Rapport de l'inspection des installations classées

Visite d'inspection du 18 août 2026

Lavausseau Énergies

Le présent rapport rend compte de l'inspection réalisée le 18 août 2026 du chantier du parc éolien de société Lavausseau Énergies, implanté D21/D3 86470 Boivre-La-Vallée. Cette partie « Contexte et constats » est publiée sur le site internet Géorisques (https://www.georisques.gouv.fr/).

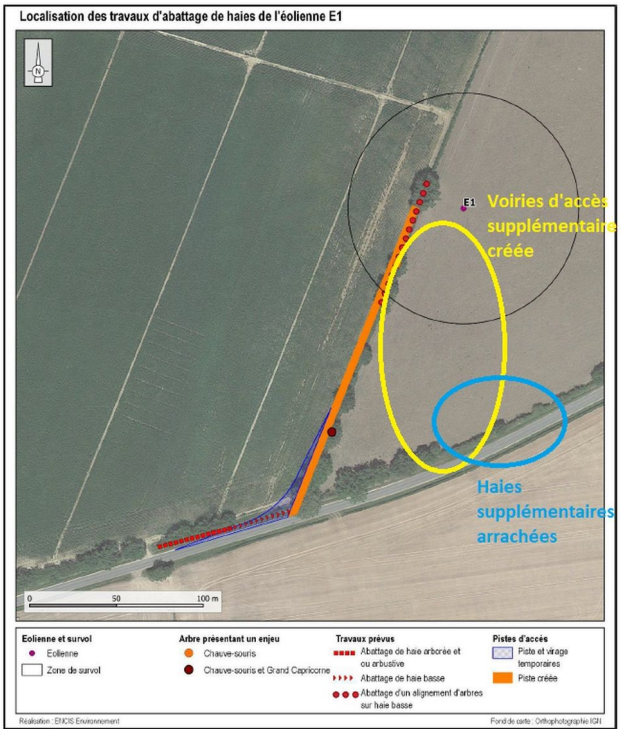
Constats : Pour rappel, il avait été relevé lors de la précédente inspection en juin 2025 que des travaux non prévus dans le dossier initial, dernièrement modifié par le porter-à-connaissance de juin 2024, ont été réalisés, puisqu'une deuxième voie d'accès a été construite pour accéder à E1, avec l'arrachage de haies le long de la RD3 :

L'exploitant indique qu'il s'agit d'un aménagement temporaire qui sera remis en état à l'issue du chantier, dans le courant du mois d'octobre.

L'exploitant justifiera des plantations de haies compensatoires restantes qui devront être réalisées avant la fin de l'année 2026. Il adressera à l'inspection une carte permettant d'identifier pour chacun des deux parcs (Lavausseau et La Plaine des Moulins), d'une part le bilan des haies défrichées et, d'autre part, le linéaire et la localisation des haies replantées.

La voie d'accès temporaire à l'éolienne E1 sera également remise en état d'ici à la clôture du chantier, en fin d'année 2026.
